RENESAS TECHNICAL UPDATE

製品分類	MPU & MCU	発行番号	TN-16C-A218A/J	Rev.	第1版
題名	R32C/160グループ ハードウェアマニュアルの誤記訂正		情報分類	技術情報	
適用製品	R32C/160グループ	対象ロット等	関連資料	R32C/160グループ ハードウェアマニュアル Rev.1.02 (RJJ09B0548-0102)

R32C/160グループ ハードウェアマニュアル Rev.1.02において誤記がありましたので、以下のとおり訂正いたします。

図23.33 LIN“L”検出割り込みブロック図

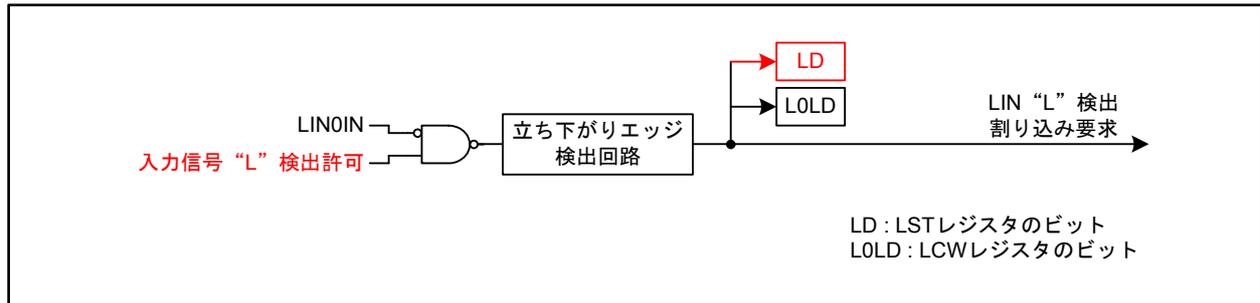
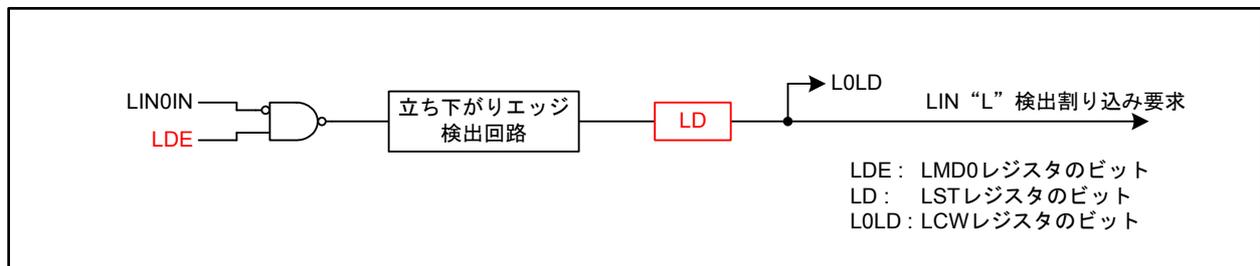
図23.33を以下のとおり訂正いたします。

図 25.1 入出力端子ブロック図(代表例) (i=0~9、j=0~7)

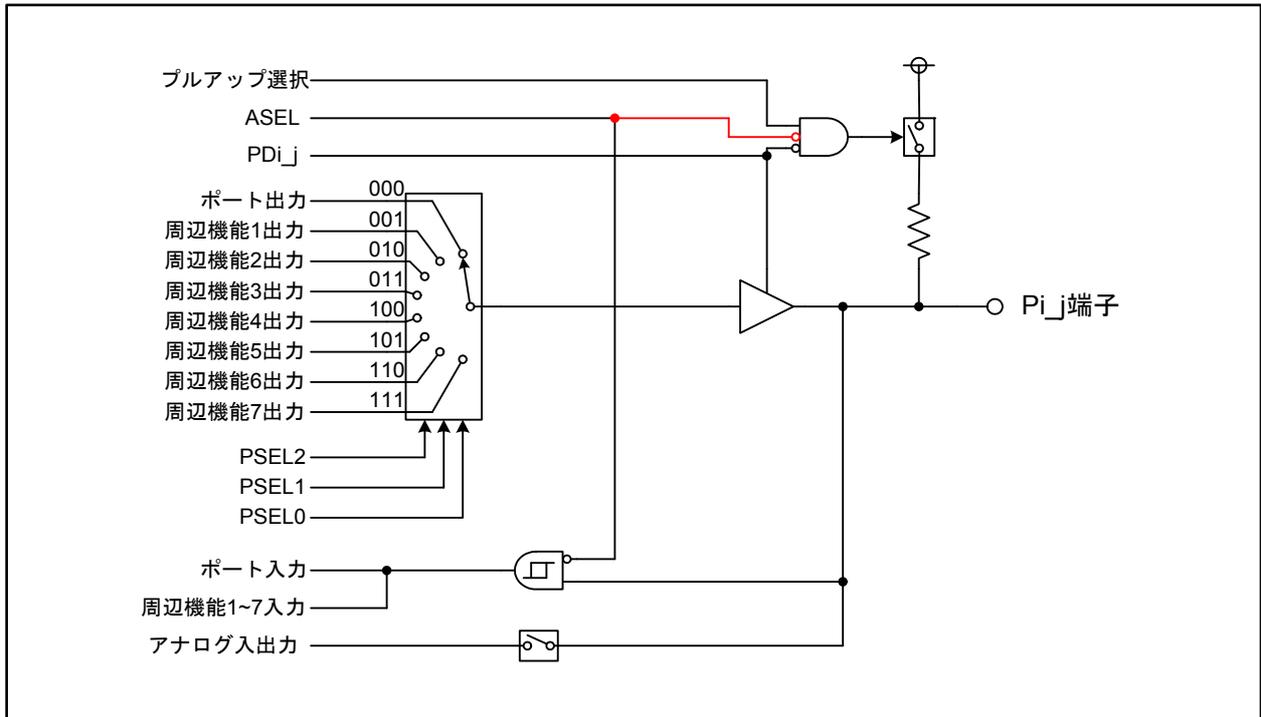
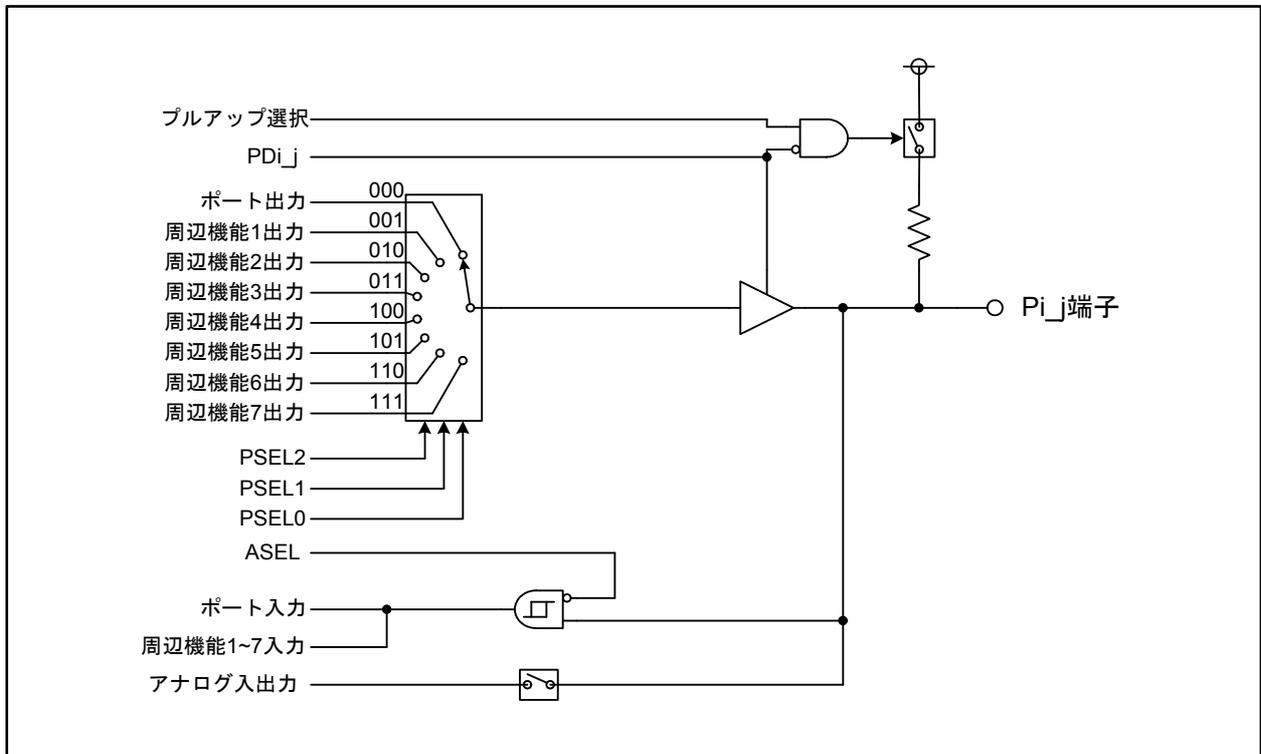
また、端子4本ごとにプルアップ抵抗の有無を選択できます。プルアップ抵抗は端子が出力になっている場合と、アナログ入出力になっている場合には、レジスタの設定内容にかかわらず切り離されます。

図25.1を以下のとおり訂正いたします(TN-16C-A198A/J 参照)。

また、端子4本ごとにプルアップ抵抗の有無を選択できます。プルアップ抵抗は、端子が出力になっている場合には、レジスタの設定内容にかかわらず切り離されます。

図26.2 IDコード格納番地

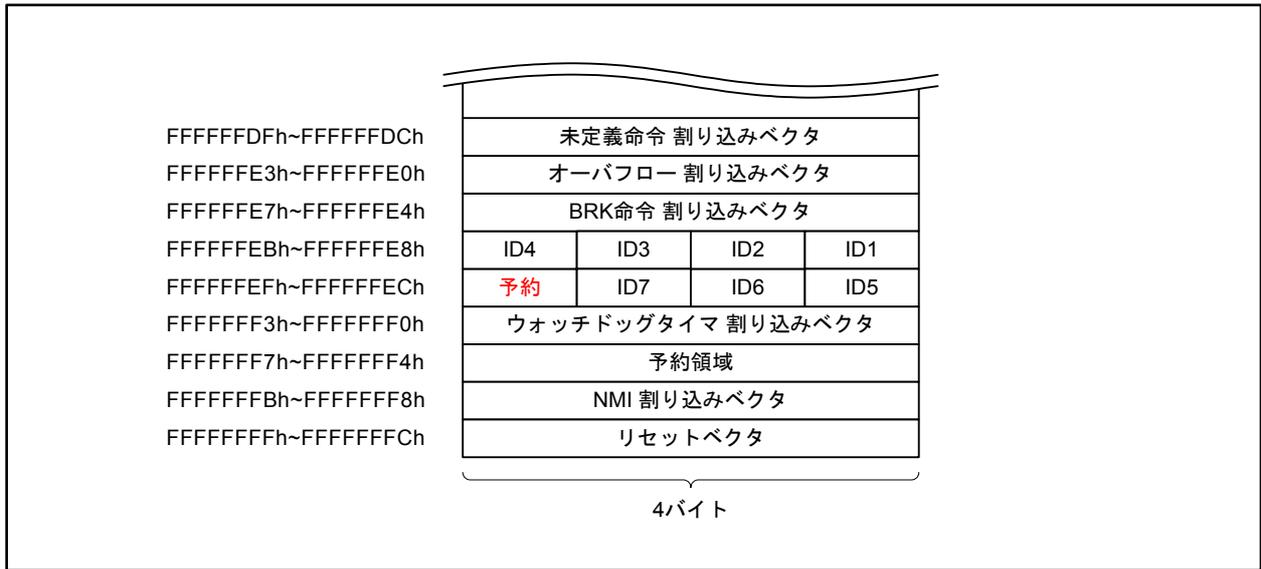
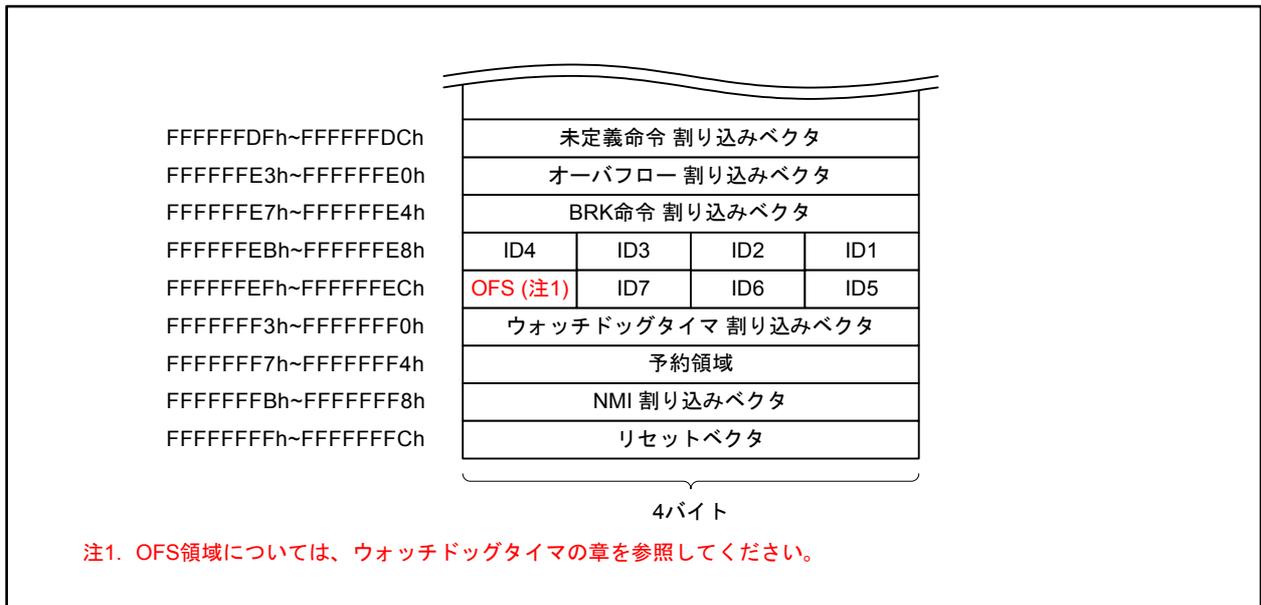
図26.2を以下のとおり訂正いたします。
